TERMINAL GNL NEL PORTO CANALE DI CAGLIARI PROGETTO AUTORIZZATIVO

Risposta ai punti 2, 5 e 7 della nota del M.A.T.T.M. (prot. 0009299 del 20.04.2018)

Oggetto: Procedura di Valutazione di impatto ambientale nazionale, ai sensi dell'art. 23 del D.Lgs. LS2/2006, s.m.i., relativa al progetto denominato: Terminal GNL nel Porto Canale di Cagliari (Impianto di stoccaggio e rigassificazione di GNL).

Riscontro alla nota del Ministero dell'Ambiente e della Tutela del Territorio e del Mare prot. n. 1548 del 20/04/2018 acquisita in pari data al prot. N. 9299/DVA

Figura 5 – Studio sulla sicurezza. Stralcio dello scenario caratterizzato dalla massima espansione di infiammabilità.

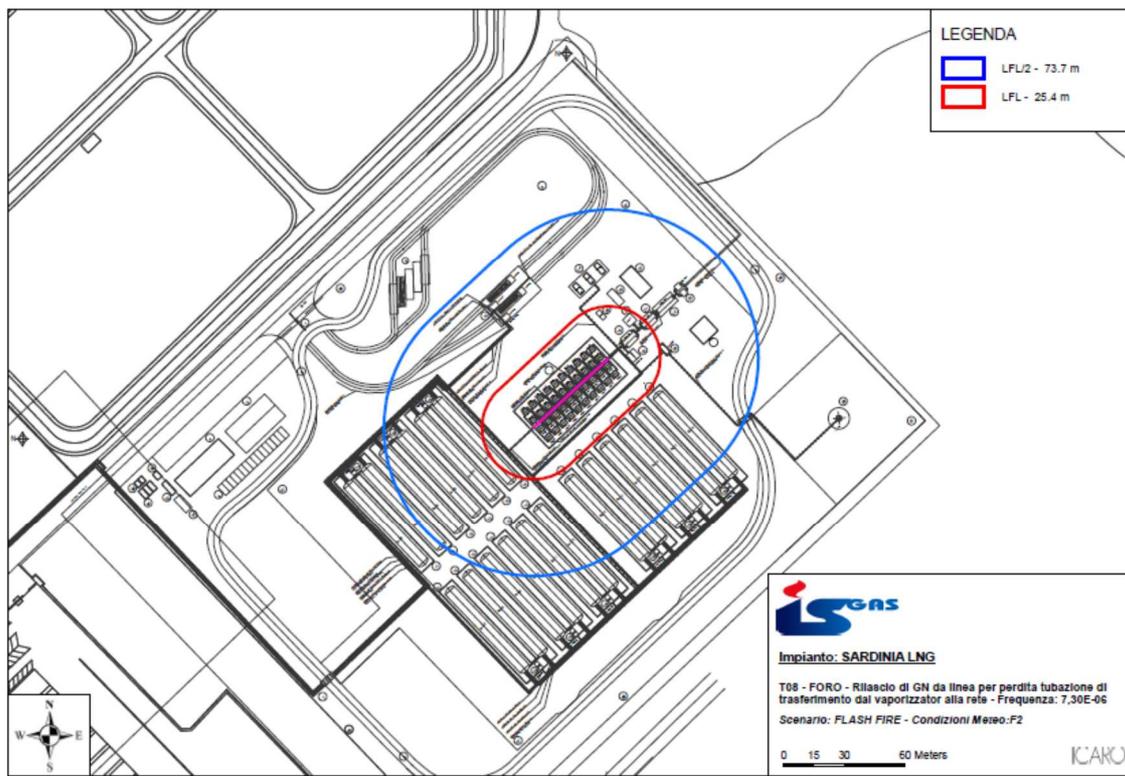
***Sintesi dell'osservazione:** il progetto si colloca in un'area direttamente a ridosso dell'area metropolitana di Cagliari che risulta la più antropizzata della Sardegna con un pericolo per la sicurezza dell'intera popolazione che l'abita.*

Analizzando tale elaborato, e ricercando la condizione peggiore ipotizzabile, si riporta la seguente immagine, dalla quale si evince che la città di Cagliari non sarebbe in nessun caso coinvolta.

Per una ipotetica condizione con uno scenario *Flash Fire* (radiazione LFL/2), legato al rilascio accidentale di GNL da linea per perdita della tubazione di trasferimento dai vaporizzatori alla rete in condizioni meteo *F2*, il limite di infiammabilità indica una espansione massima per un offset di ca. 74 m (come riportato nella figura sovrastante).

Da ciò si deduce che nella remota ipotesi di un evento accidentale straordinario riguardante l'impianto l'area della città metropolitana di Cagliari non verrebbe coinvolta.

Figura 8 – Stralcio dell'Elab. D_03_PL_06_APP_R01. In rosso: il collettore DN650 per l'immissione del gas metano nella rete (vedasi [Allegato 1](#)).

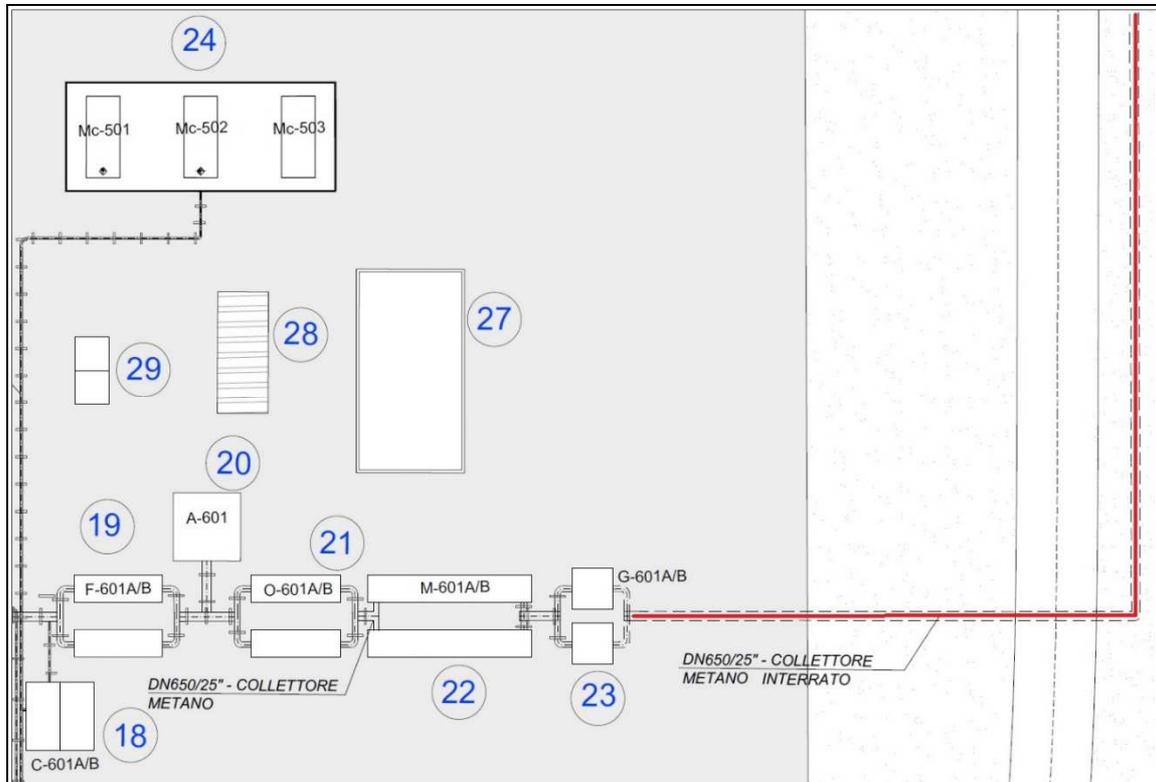
Per rispondere all'osservazione secondo la quale i progettisti non hanno tenuto conto delle connessioni alle reti di trasporto del metanodotto regionale si rimanda all'elaborato di progetto (doc. D_03_PL_06_APP_R01 “*Planimetria di dettaglio apparecchiature principali*”), di cui si riporta di seguito un estratto.

Dalla planimetria si evince chiaramente che dal gruppo di riduzione finale GRF, contrassegnato con n. 23, si diparte il collettore DN 650 per l'immissione in rete del gas metano nel metanodotto nazionale.

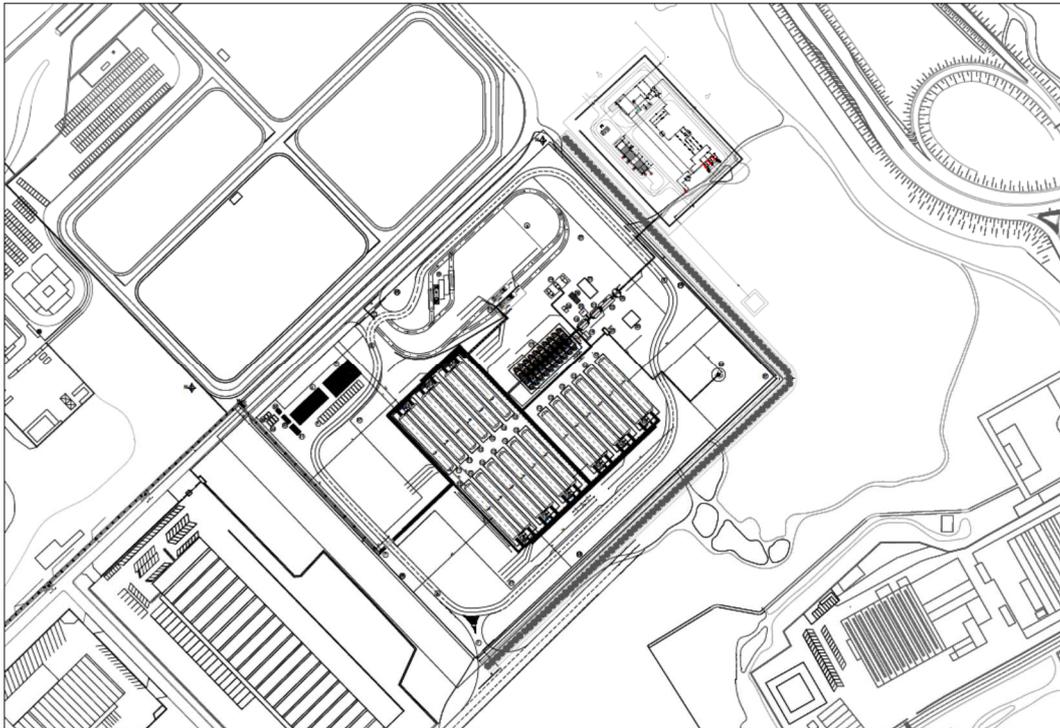
Osservazione: *“..si rileva che lo schema di figura 5, a pagina 14, non rispecchia la proposta progettuale presentata in sede di VIA dalla società Snam Rete Gas: non è presente infatti il tratto di rete nazionale del PDI3 al PID11 di connessione al sito interessato dal progetto di terminale GNL”.*

Controdeduzioni: Nonostante l'osservazione fatta risulti corretta, è facile chiarire le ragioni, di natura prettamente cronologica, che hanno portato alla pubblicazione dello schema in oggetto (paragrafo 5.1 doc. D_01_ES_01_GEN_R00 “Relazione generale”). Esso infatti riporta il vecchio tracciato previsto per il metanodotto SNAM, estrapolato dalla documentazione presentata da SNAM il 22 Aprile 2017 nell'ambito di un incontro promosso dal MISE a Roma al quale ha partecipato anche la società Isgas. Il progetto di SNAM, denominato “Metanizzazione Sardegna”, è stato reso pubblico solo successivamente alla presentazione del progetto del Terminal GNL, avvenuta il 13 Giugno 2017.

La Isgas e i suoi progettisti alla data di presentazione del progetto non potevano conoscere la posizione del P.I.D.I. 1 del progetto SNAM in quanto solo successivamente Snam e SGI hanno modificato i progetti dei gasdotti prevedendo come uno dei punti di “entry” il Terminal di Isgas.

Figura 7 – Stralcio del documento “Verifica preliminare di interesse aeronautico”.

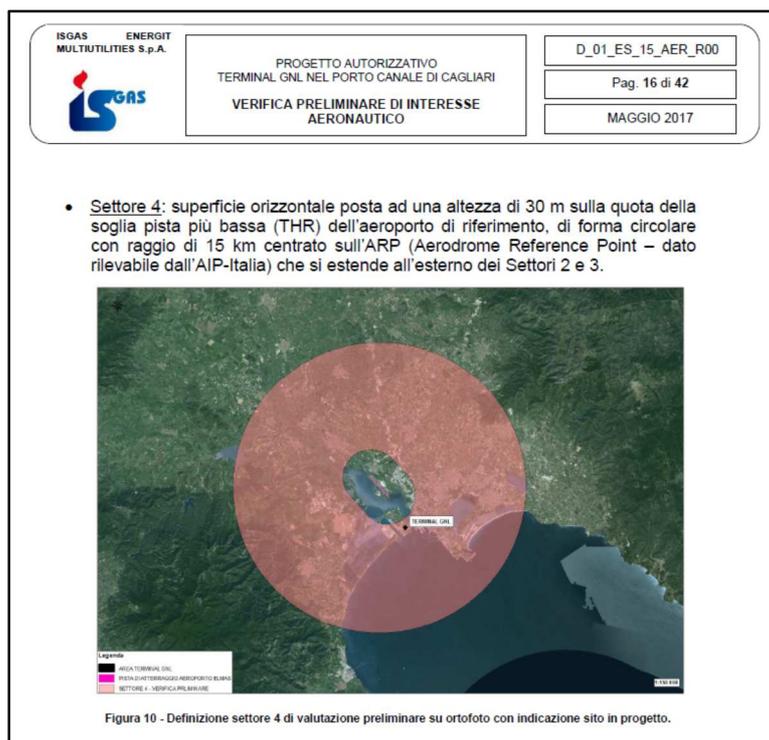
In risposta all'osservazione presentata si fa presente che proprio perché il sito in progetto è risultato ricadere all'interno del settore 4 dell'aeroporto di Cagliari-Elmas, il 09/02/2018 è stata inoltrata all'ENAC la "Richiesta di Valutazione compatibilità ostacoli e pericoli alla navigazione aerea".

Il progetto del Terminal è stato sottoposto alla "Verifica preliminare di interesse aeronautico", poiché l'altezza della torcia (38,84 m s.l.m.) è superiore al valore limite di 30 m, indicato per il settore 4 (fig.7). Ciò non preclude la realizzazione dell'opera ma vincola alla predisposizione della verifica preliminare di interesse aeronautico prima dell'avvio dell'iter valutativo per il rilascio dell'autorizzazione da parte dell'ENAC alla realizzazione del nuovo impianto.

Figura 9 – Stralcio Tav. 7 PRT con sovrapposizione aree impianto

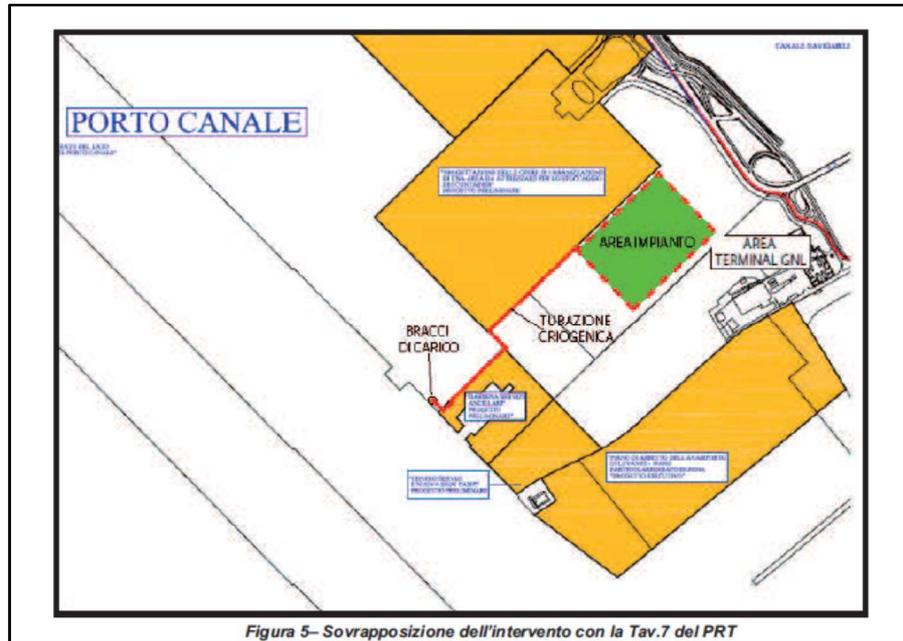
Delucidazioni: Se si sovrappone la zonizzazione del Piano Regolatore Portuale alla planimetria del Terminal (area di stoccaggio, tubazioni criogeniche e bracci di carico), non emerge alcuna interferenza rispetto alle infrastrutture di trasporto programmate ancora da realizzare.

Infatti, a seguito di approfondimenti svolti di concerto con l'Autorità Portuale, è emerso che l'intervento *"Darsena servizi ancillari"* è stato già da tempo realizzato (Fig.9).

Figura 11 – Esempio mappe delle conseguenze degli scenari incidentali (caso: rilascio BOG da linea)

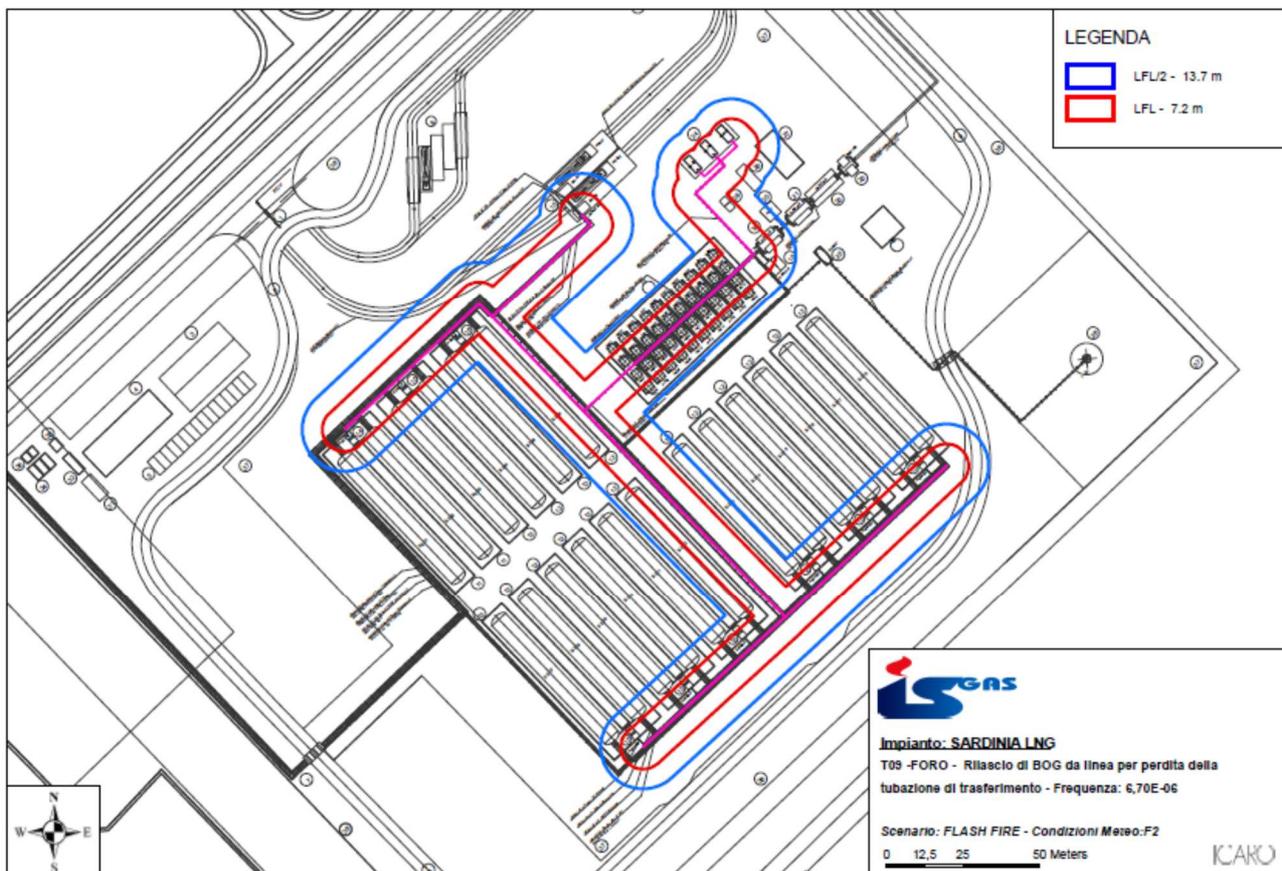
La localizzazione dell'impianto e dei bracci di carico è scaturita da uno studio tecnico-economico, che ha portato a scartare altre aree per questioni tecniche e/o programmatiche. Lo spostamento dell'impianto a maggiore distanza dal centro abitato di Cagliari non comporterebbe difatti minori rischi poiché, già adesso, nessun scenario incidentale credibile, interessa la città.

Lo spostamento dell'impianto a maggiore distanza dal centro abitato di Cagliari non comporterebbe minori rischi, in quanto non sono già presenti rischi per la città.

L'allegato al Rapporto Preliminare di Sicurezza "Mappe delle conseguenze degli scenari incidentali credibili" (doc. D_07_RI_34_ADR_R00_MODULO 3 ALLEGATO 3.5), dimostra quanto affermato.

Figura 13 – Sovrapposizione del vincolo art. 136 del D.Lgs. 42/2004 con gli interventi in progetto.

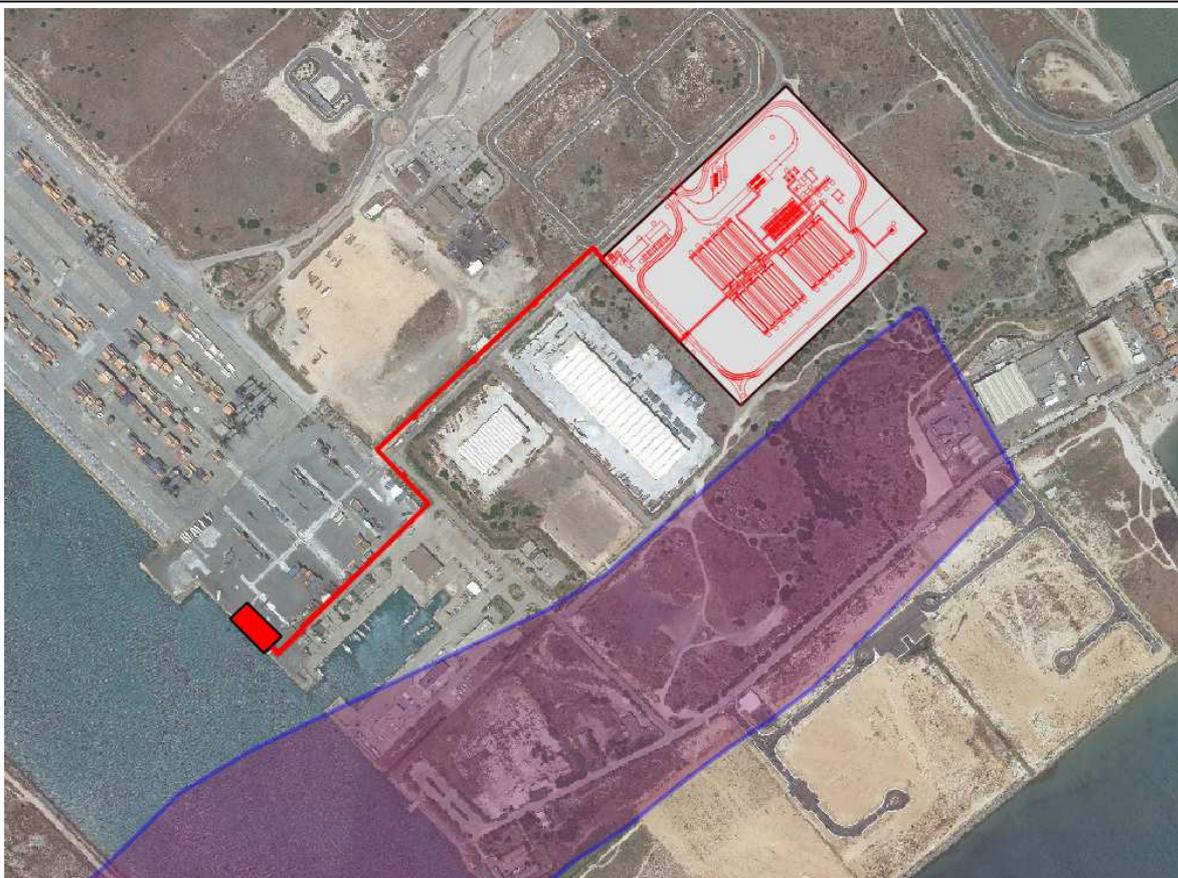
Per quanto riguarda la contiguità con l'area dichiarata di notevole interesse pubblico (Litorale La Plaia, art. 136 del D.Lgs. 42/2004), si precisa che la presenza del Terminal GNL (ubicata peraltro al di fuori di tale perimetrazione), **non contribuisce al mascheramento di tale bellezza panoramica** (lettera d dell'art. 136), sulla quale invece già ricadono attività industriali (Remosa IMI), portuali (Darsena servizi Ancillari) e infrastrutturali (opere urbanizzazione primaria Avamposto Est del Porto Canale).

Tutti i suddetti interventi sono previsti su aree portuali e industriali esistenti su aree asfaltate e cementate e **mai su terreno naturale o su litorale sabbioso o roccioso**.

Figura 15 – Sezione riportante la barriera visiva prevista su due lati dell'impianto, costituita da rilevato e alberatura.

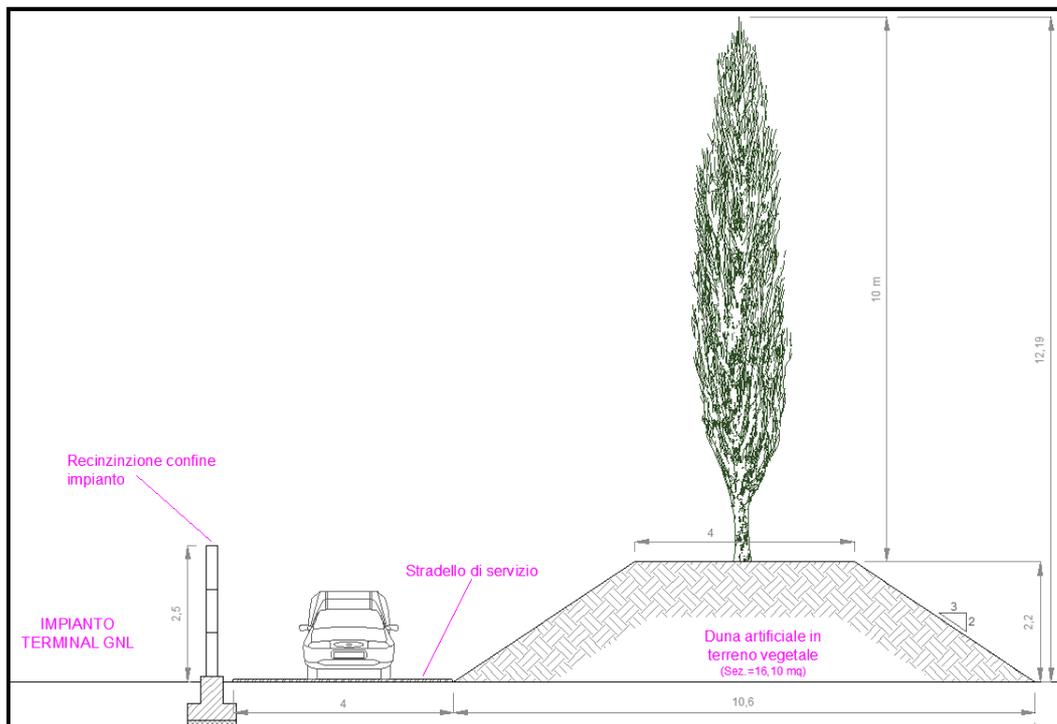
Nel dettaglio, l'intervento previsto è costituito da:

- realizzazione di una duna artificiale di forma trapezoidale costituita in parte da terreno vegetale;
- messa a dimora di specie arboree costituite da piante ad alto fusto con capacità di crescita dell'ordine dei 10 m di altezza nell'arco dei primi 5 anni.

Il rilevato sarà caratterizzato da una altezza di ca. 2,2 m dal piano di campagna attuale con una base maggiore al suolo di ca. 10 m. Sarà affiancato, sul lato interno, da uno stradello di servizio atto (anche) alle operazioni manutentive della fascia alberata.
